Notitie 21710273.N01

Quickscan Bouwbesluit nieuwbouw brandweerpost Groningen Airport Eelde

Datum: 23 januari 2018

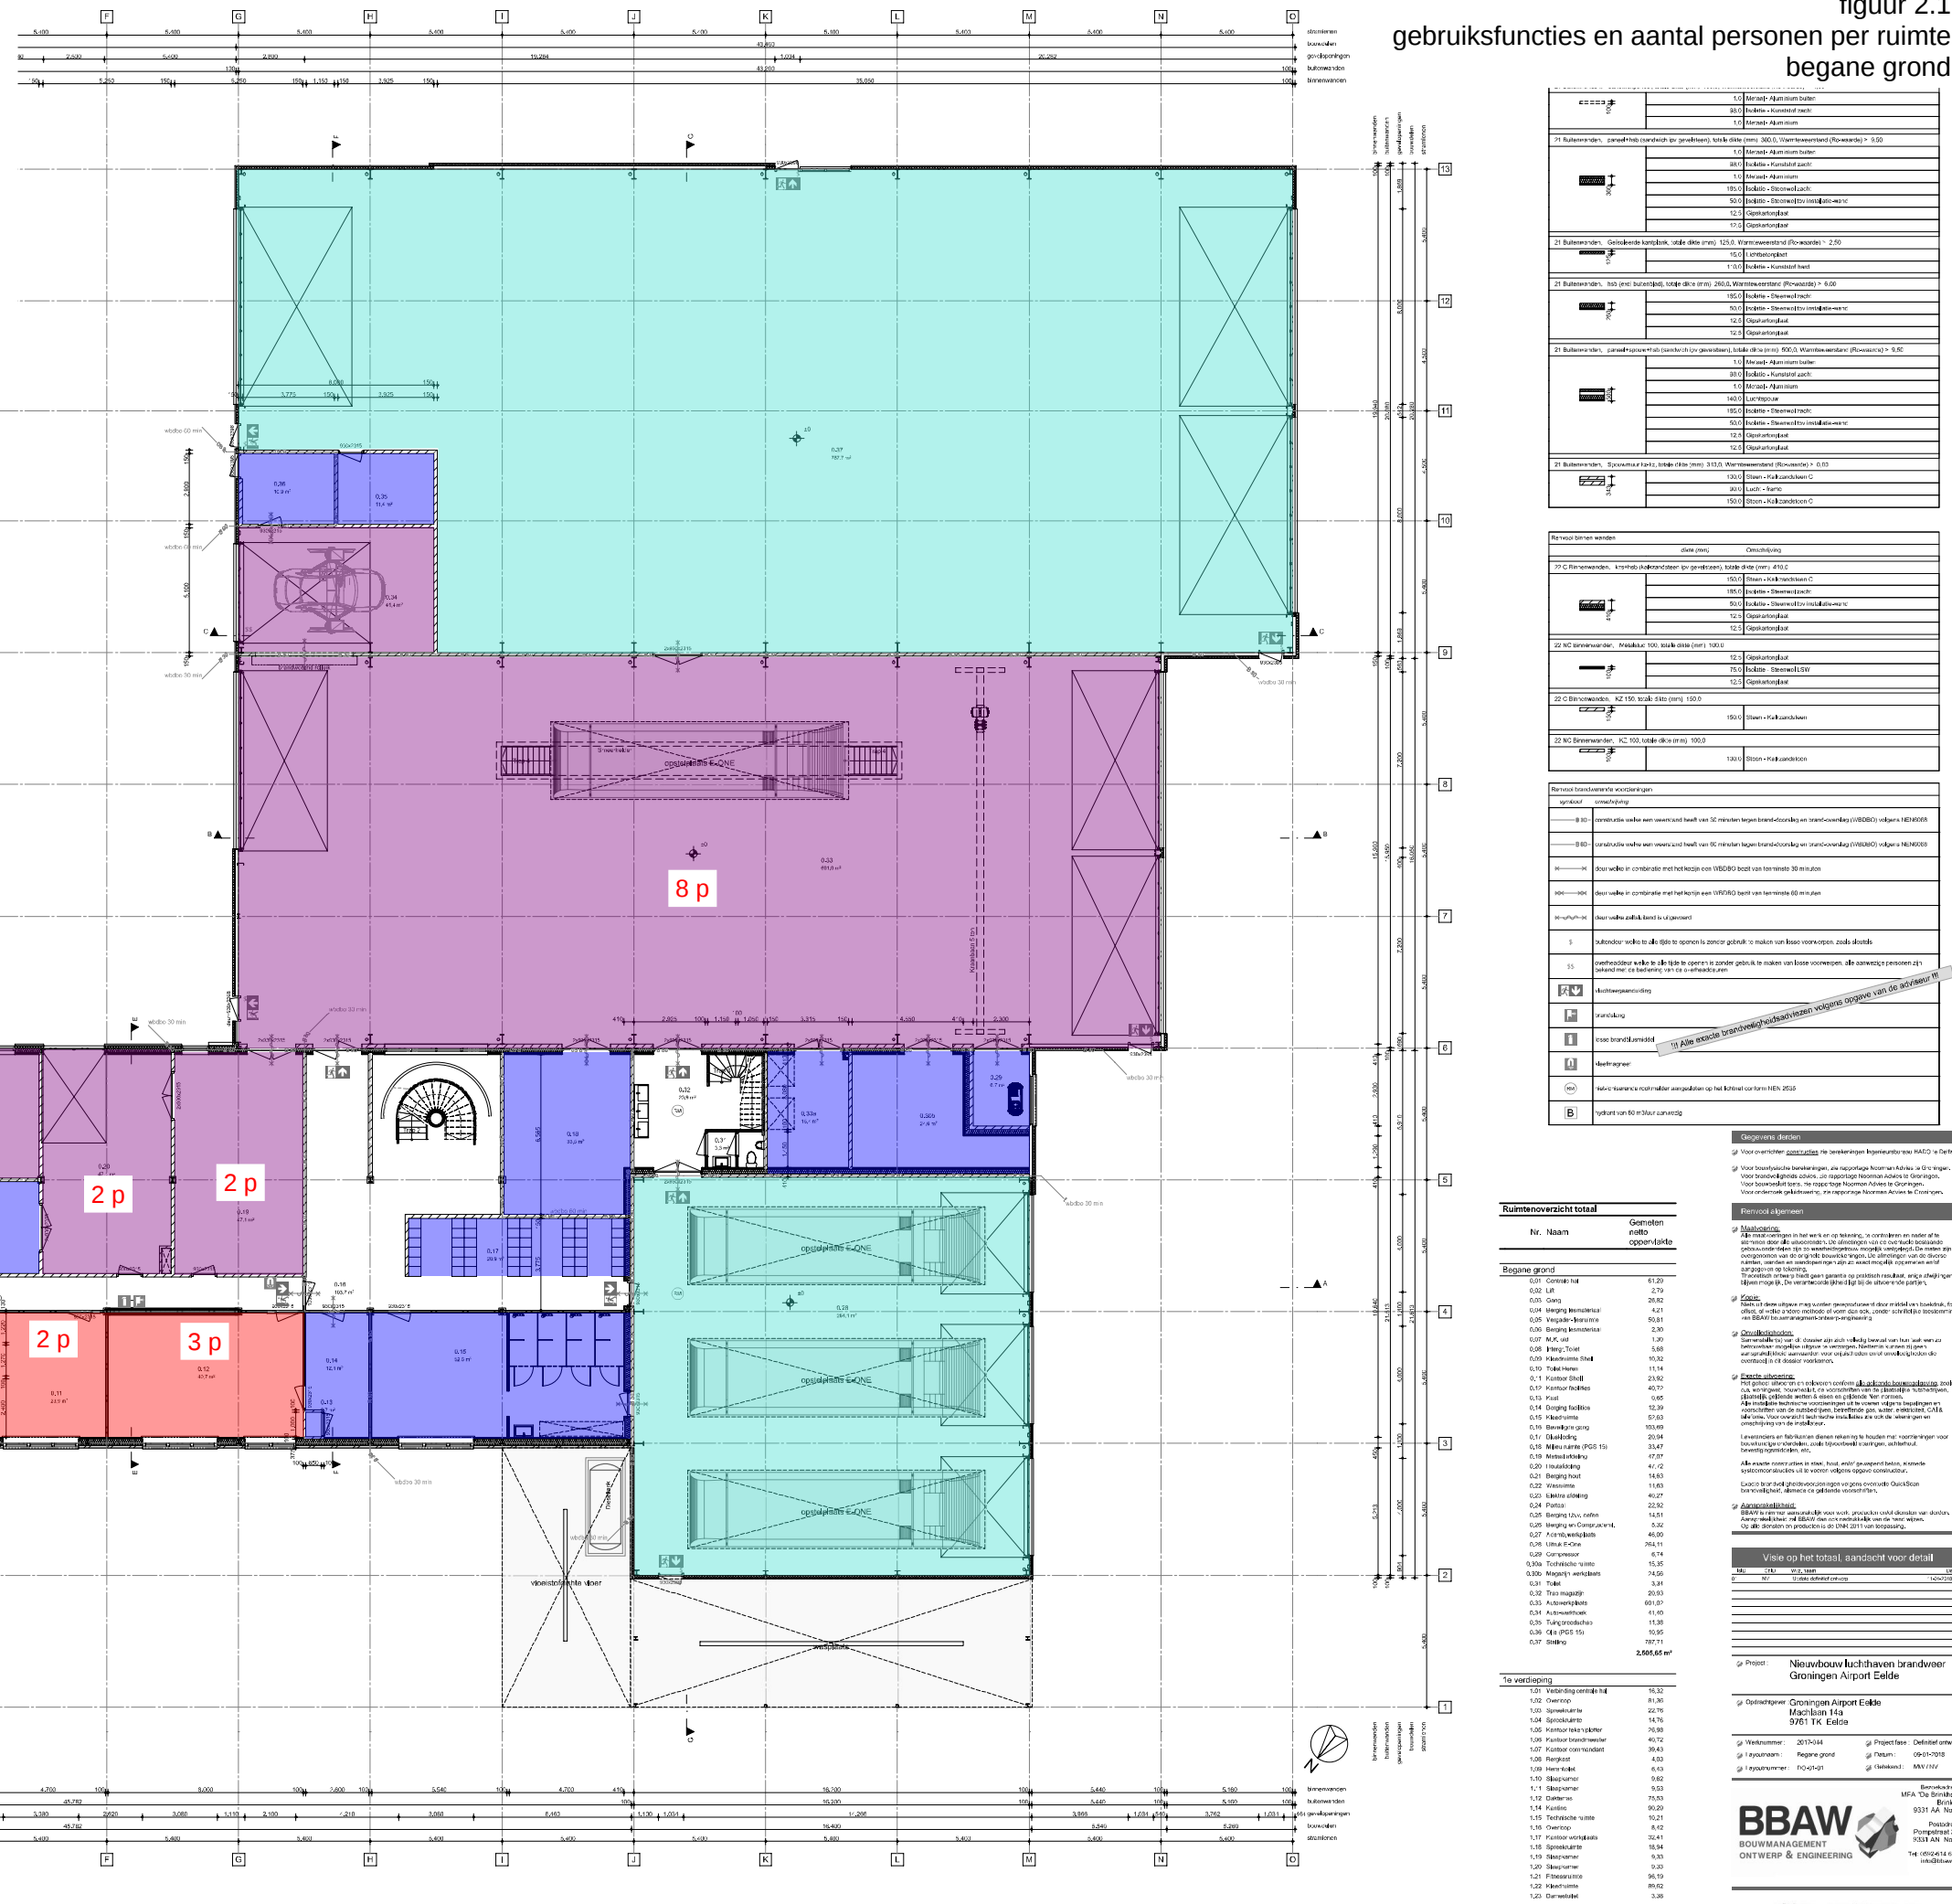
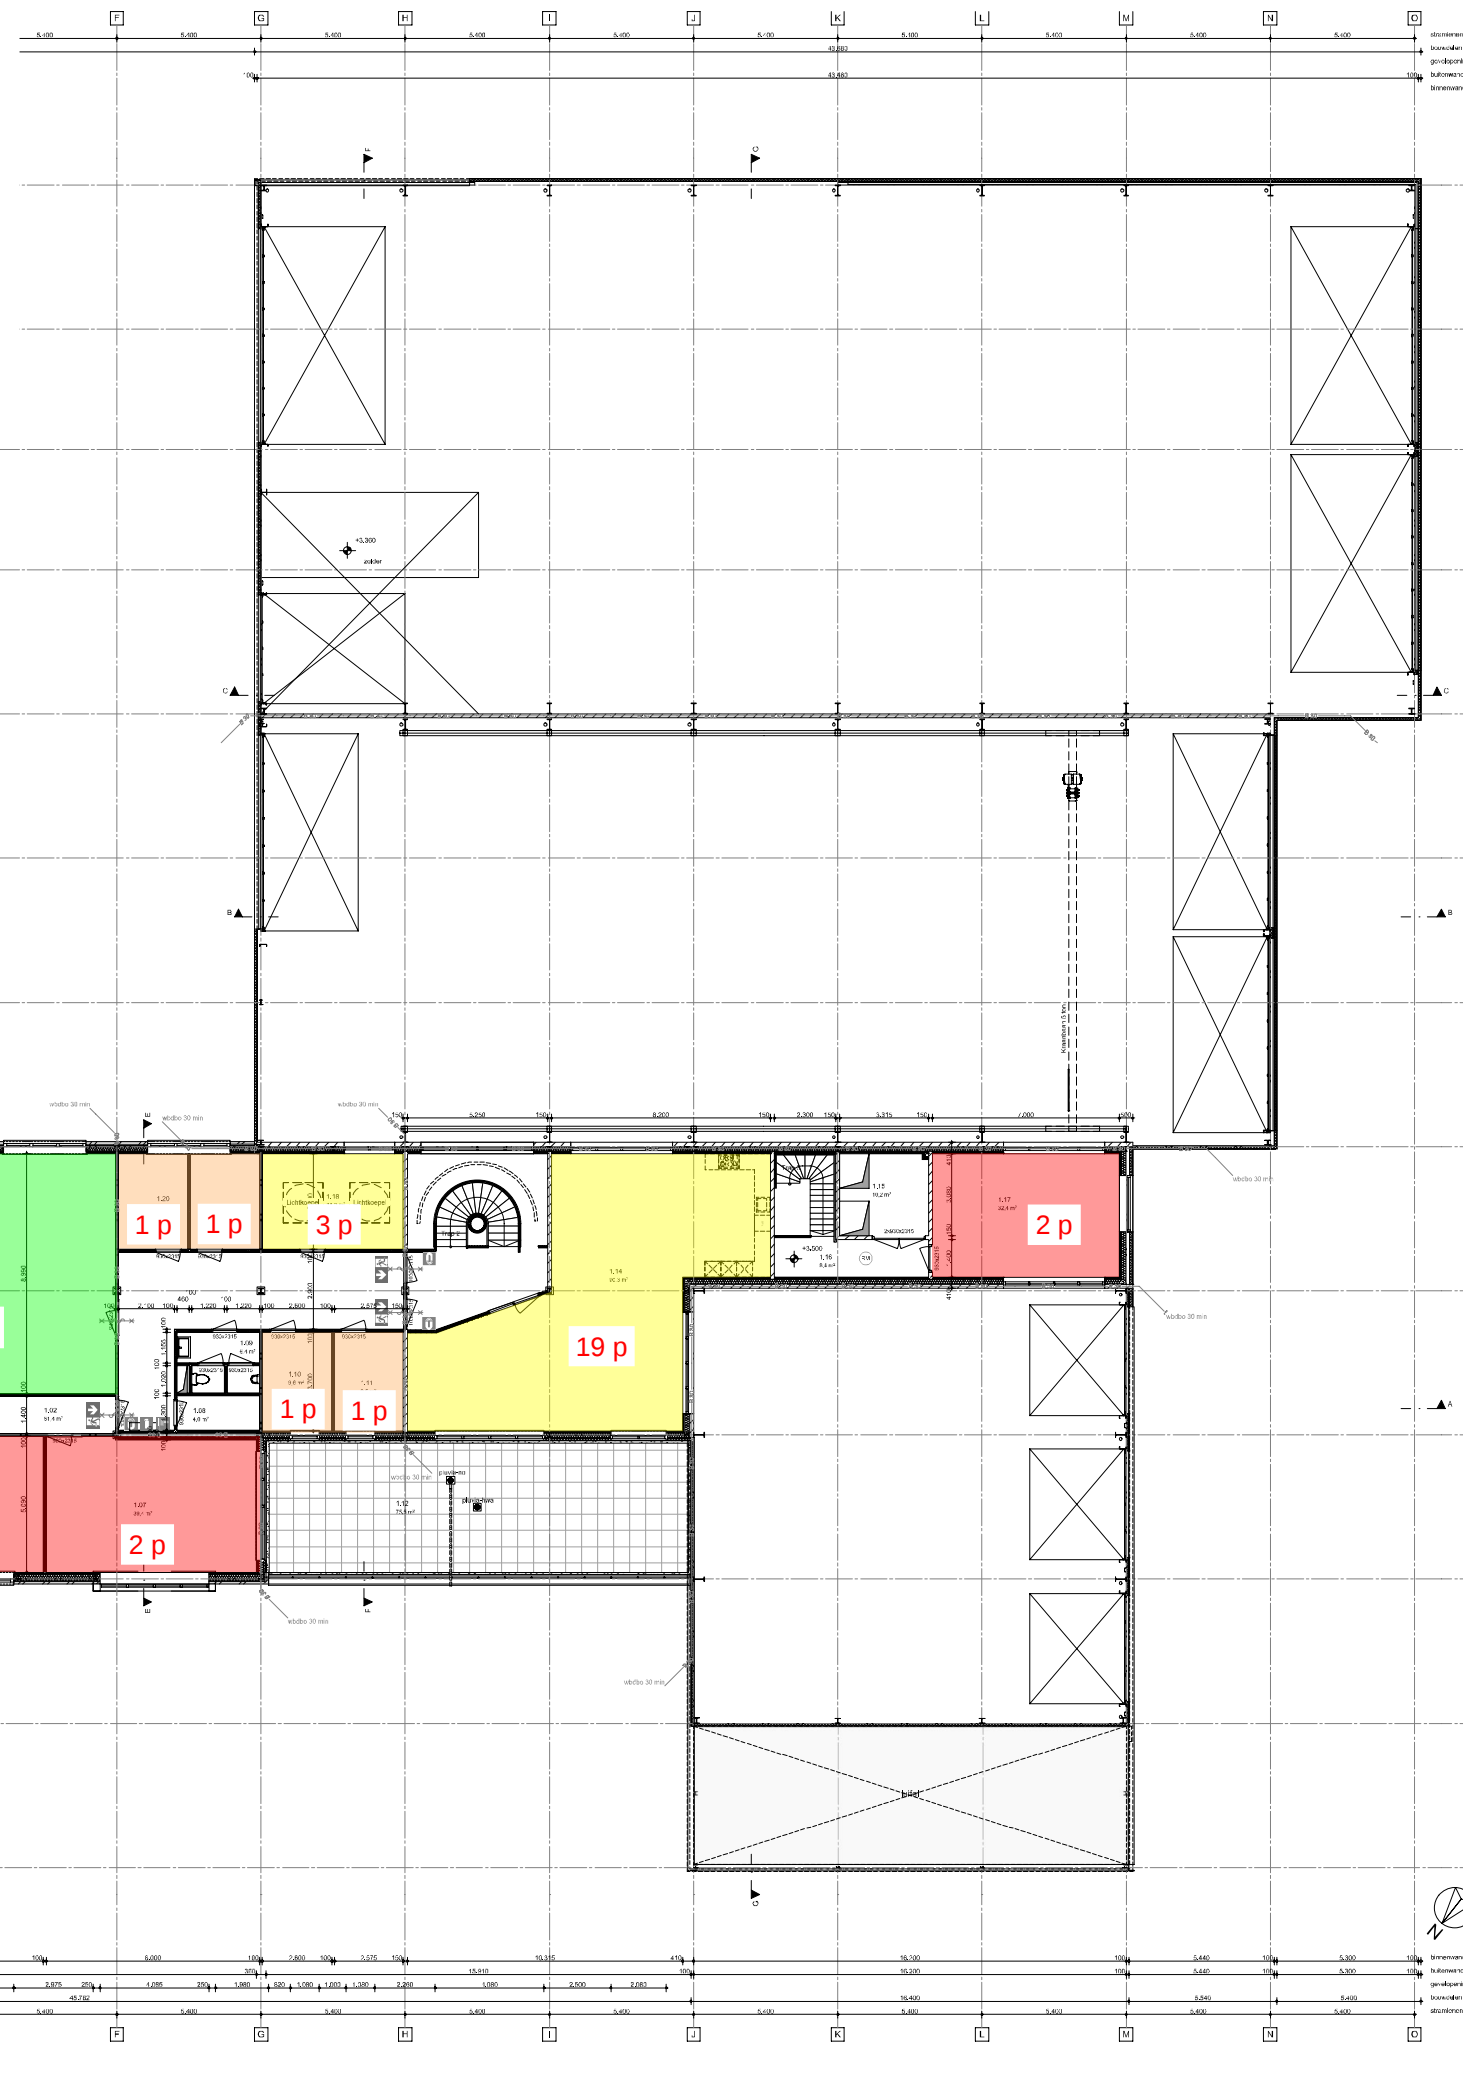
Een overzicht van de gebruiksfuncties is gegeven in de figuren 2.1 en 2.2. In deze figuren is tevens het aangehouden (maximaal) aantal personen per ruimte weergegeven.

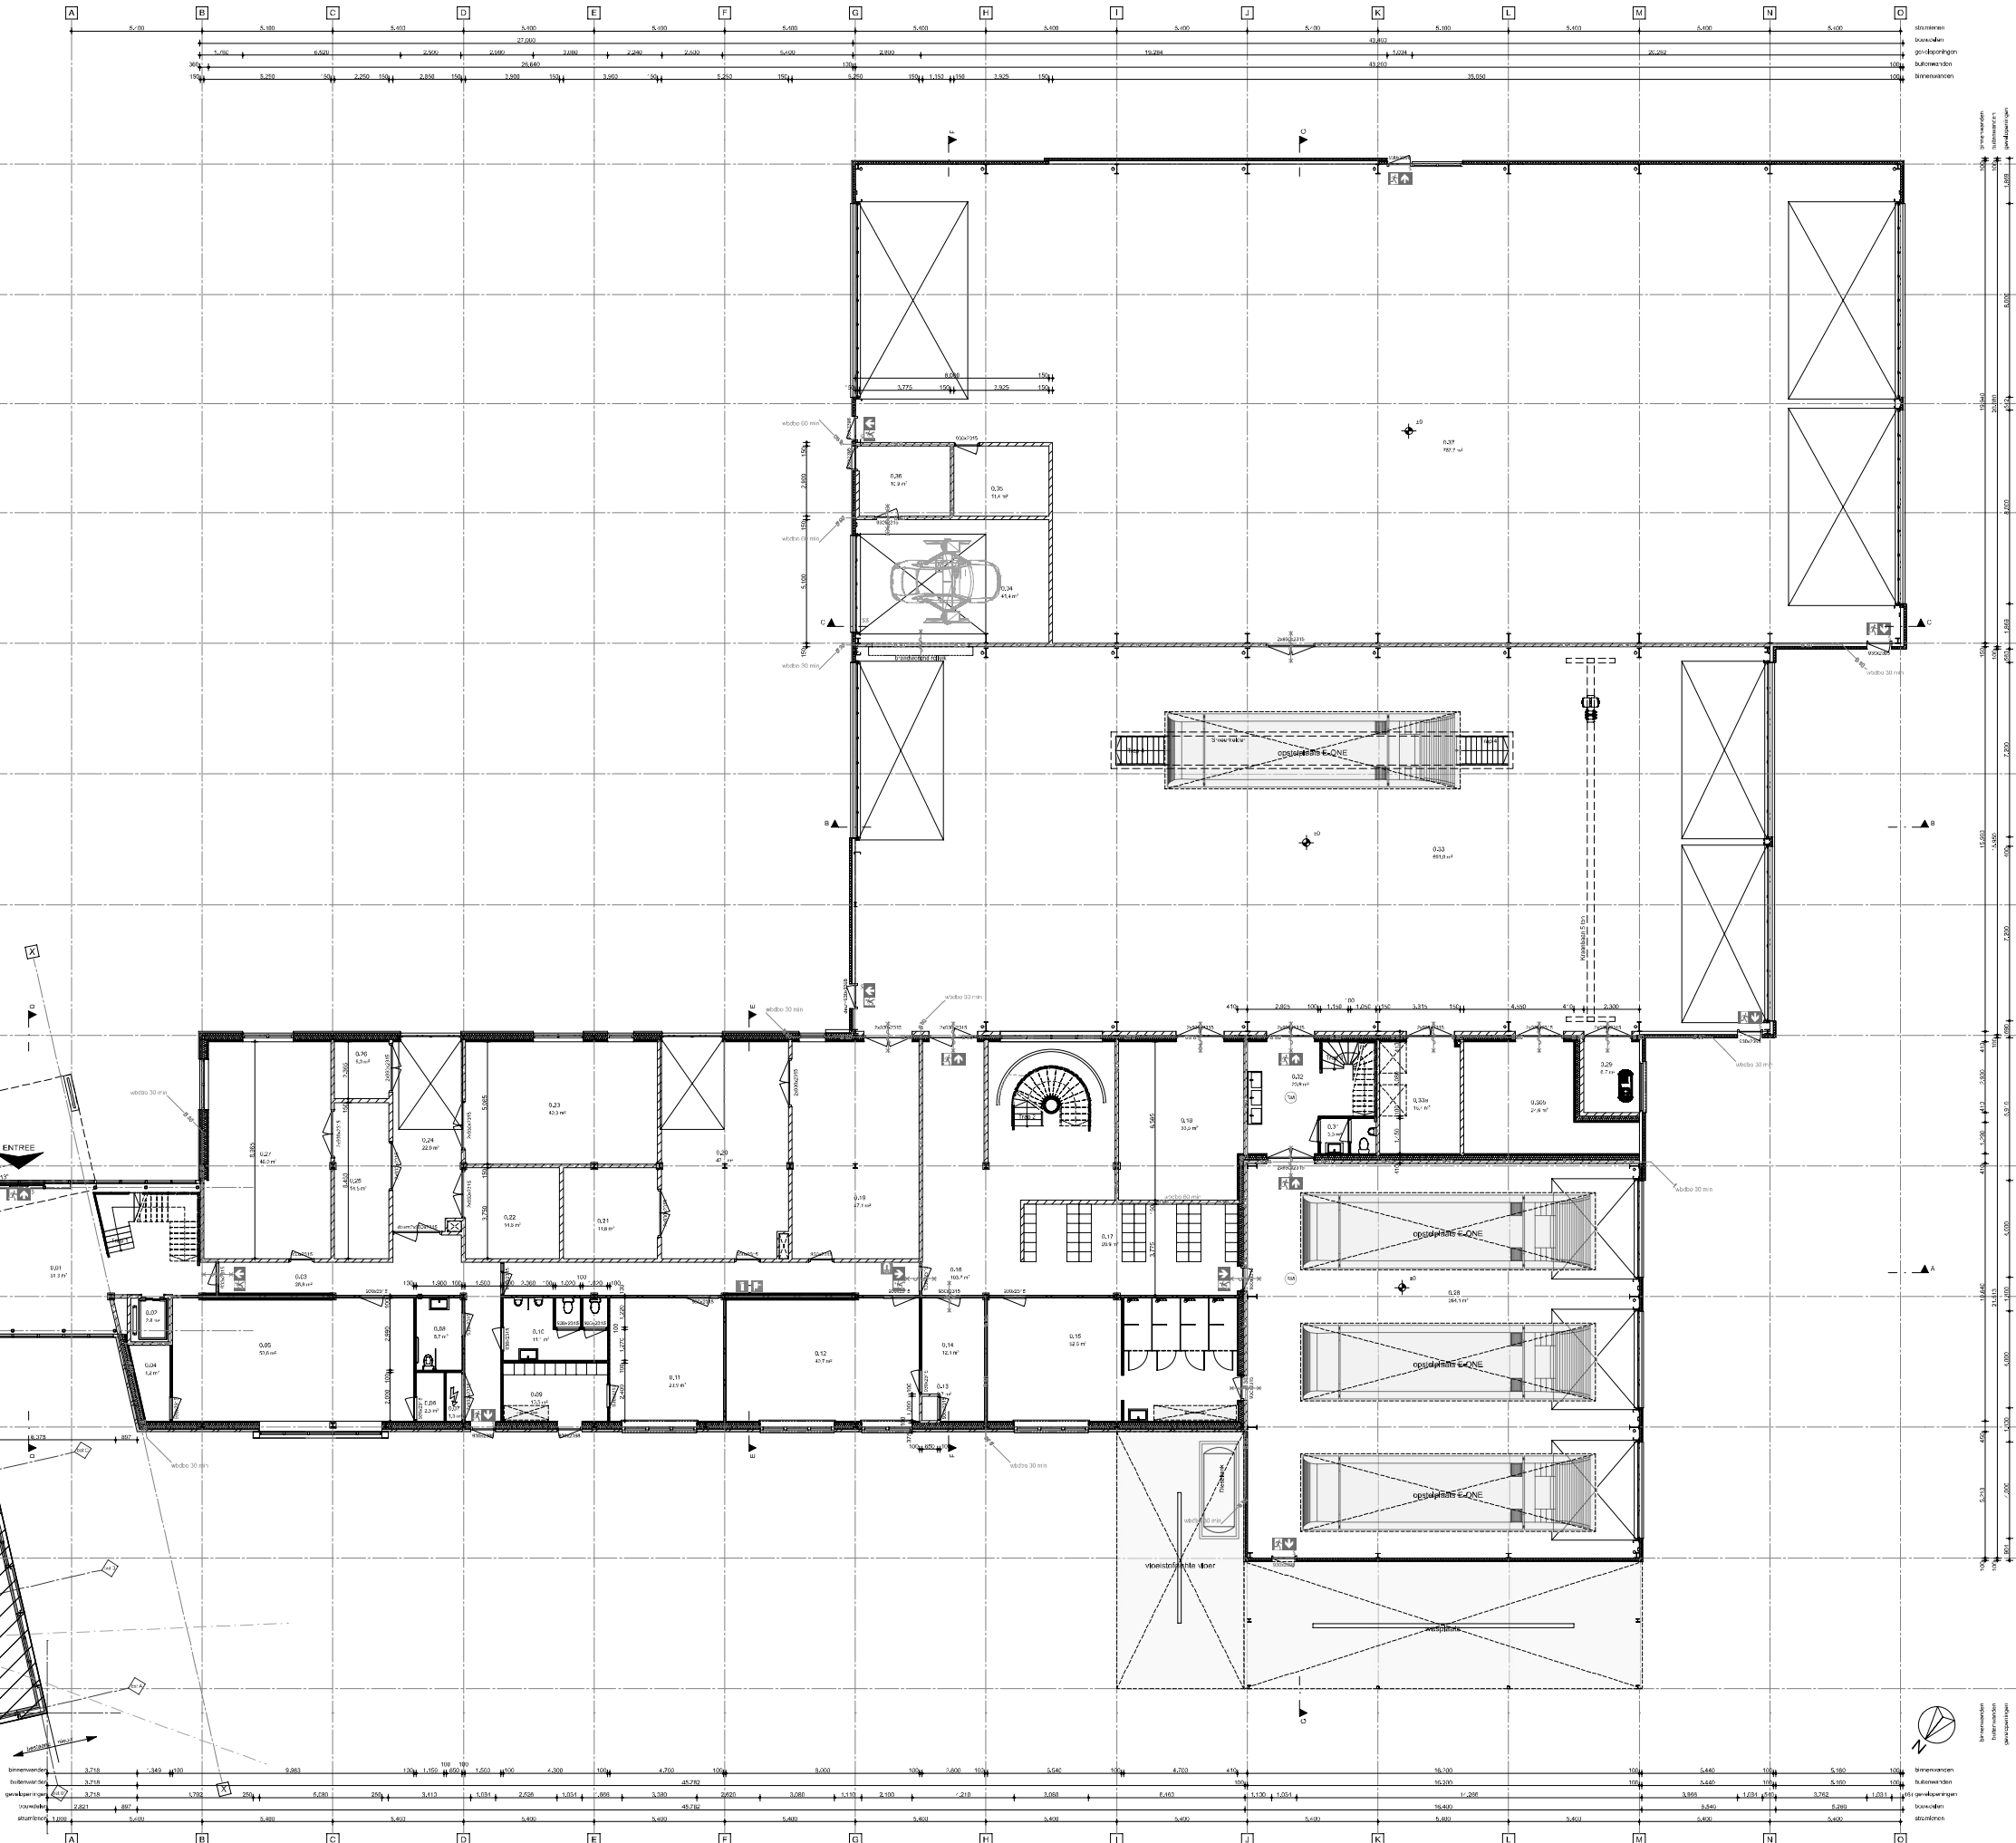
2.2 – Sterkte bij brand			X	De eisen zijn vastgelegd in het renvooi en toegelicht in rapport 21710273.R01.
2.3 – Afscheiding van vloer, trap en hellingbaan			X	De trap-, hellingbaan en vloerafscheidingen dienen te voldoen aan de eisen als omschreven in het renvooi. De afscheiding van het dakterras lijkt voor wat betreft de opstapmogelijkheid niet te voldoen. Dit als aangegeven in figuur 3.1. Wij adviseren dit aan te passen.

- leuning nodig tussen 800 mm en 1000 mm boven voorzijde trede.
- Vloerafscheidingen minimaal 1000 mm boven vloerniveau, openingen maximale diameter 200 mm, openingen tussen 0,2 en 0,7 m maximale diameter 100 mm, geen opstap tussen 0,2 en 0,7 m, horizontale afstand tussen vloer en afscheiding maximaal 0,05 m. De bovenregel heeft geen onderbreking van meer dan 0,1 m.
